Service Bulletin

Lave-vaisselle

MODELE : Châssis : Dolphin - Atlantic
Micro-filtre (filtre plastique) : 481248058407

SUJET : Modification du micro filtre RAWA

a) Ancienne solution : filtre à gros déchets démontable

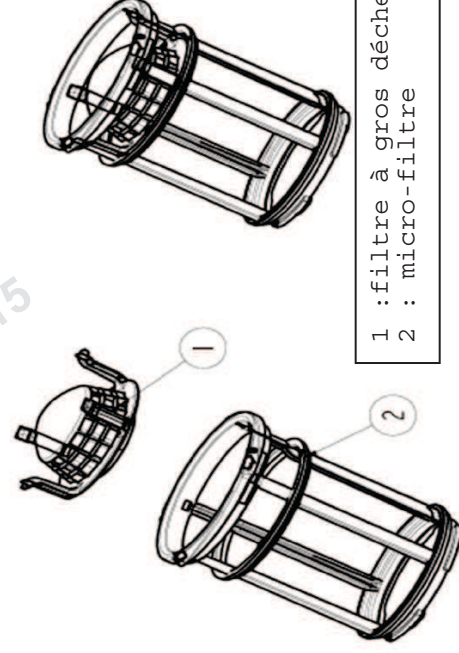
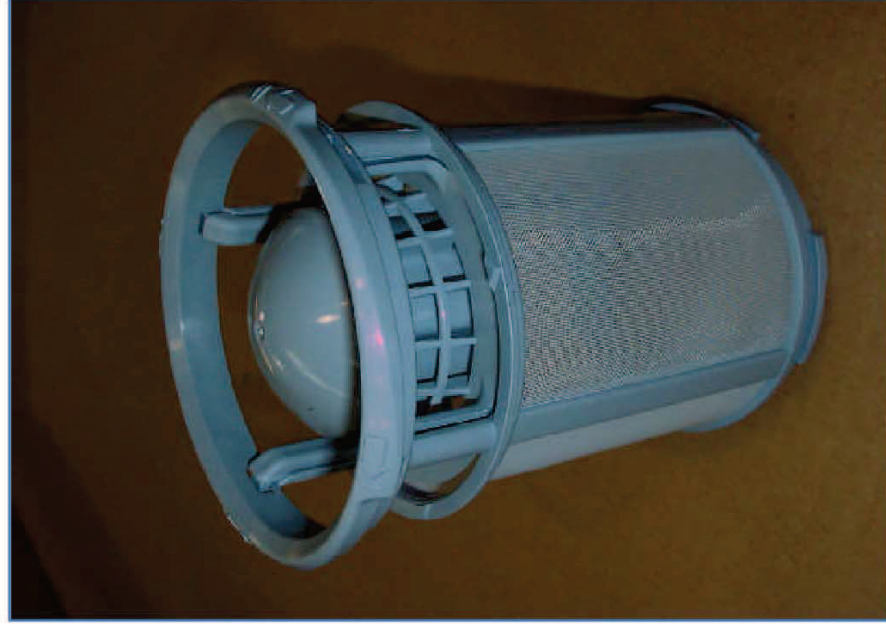
Le but de la modification est d'éviter le mauvais assemblage des deux pièces qui composent le filtre plastique après son nettoyage.

Les nervures supplémentaires fournissent une fixation robuste pour le filtre à gros déchet à l'intérieur du micro-filtre et évitent ainsi le mauvais assemblage après le nettoyage.

A partir de là, il n'est pas possible de démonter le filtre à gros déchets du filtre plastique et le consommateur n'a que la possibilité de démonter/monter tout le filtre.

b) Solution actuelle RAWA, filtre à gros déchets incorporé dans le micro-filtre.
